**Avis délibéré en date du 28 février 2019
de la Mission régionale d'autorité environnementale d'Île-de-France
sur le projet d'aménagement du site de l'ancienne caserne Pion situé à
Versailles (Yvelines)**

Le présent avis est rendu dans le cadre d'une demande de permis d'aménager présentée par ICADE promotion.

Le présent avis est rendu dans le cadre d'une demande de permis d'aménager (N° PA 078 646 18 V0006). Il porte sur le projet tel que décrit dans l'étude d'impact² « Aménagement du site de Pion – Versailles (78) » datée de décembre 2018.

Illustration 3: Le projet d'aménagement (source : « Carnet A3 » du permis d'aménager – page 17)
N.B. : orientation inversée (nord à droite de l'image)

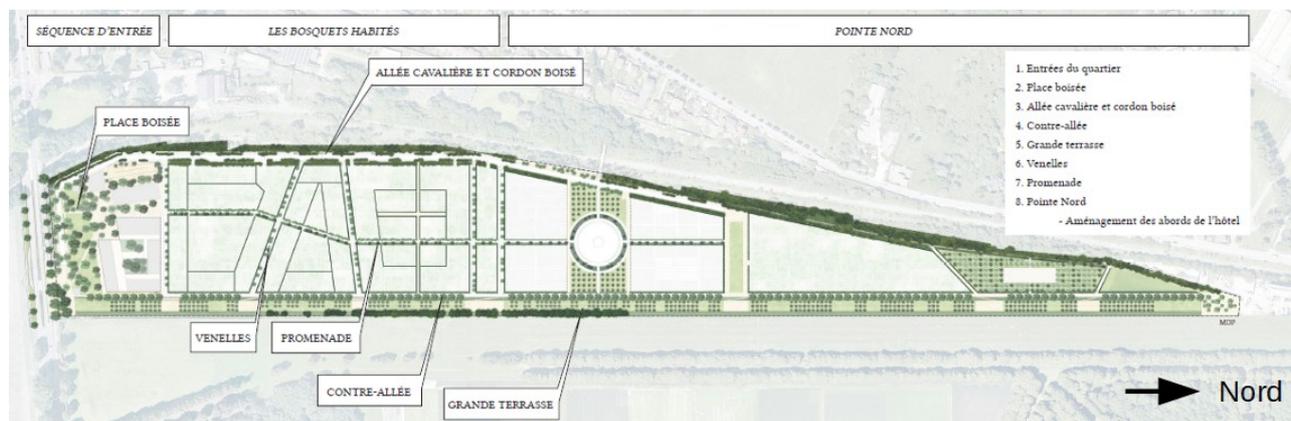
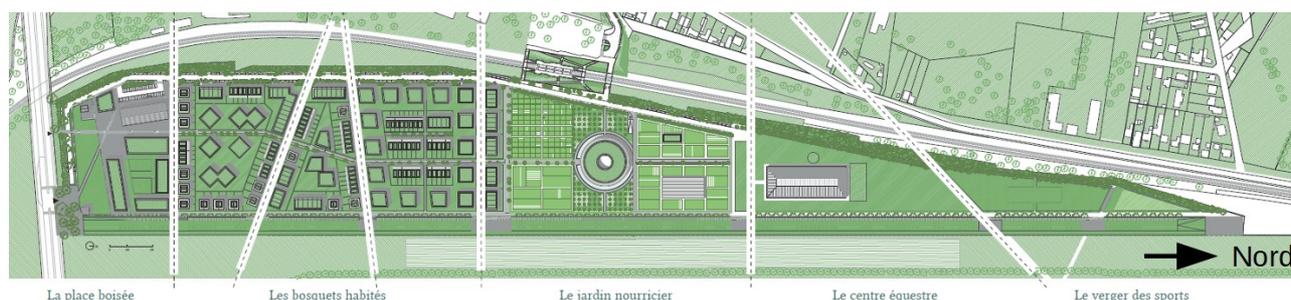
Si ces principes semblent positifs, aucun photomontage n'illustre ce chapitre de l'étude d'impact, mais quelques illustrations de la lisière formée par la grande terrasse sont présentées dans le dossier de permis d'aménager²⁶ (état existant et simulation). Ces vues proches ne permettent toutefois pas d'apprécier de manière suffisante les visibilitées depuis le château, son parc et les perspectives historiques.

La MRAe recommande d'approfondir très significativement le volet paysager du projet, en présentant une analyse des visibilitées sur le projet depuis le château, son parc et les perspectives historiques, avec notamment une estimation des hauteurs des bâtiments et du masque végétal de la grande Terrasse, dans les conditions les plus défavorables.
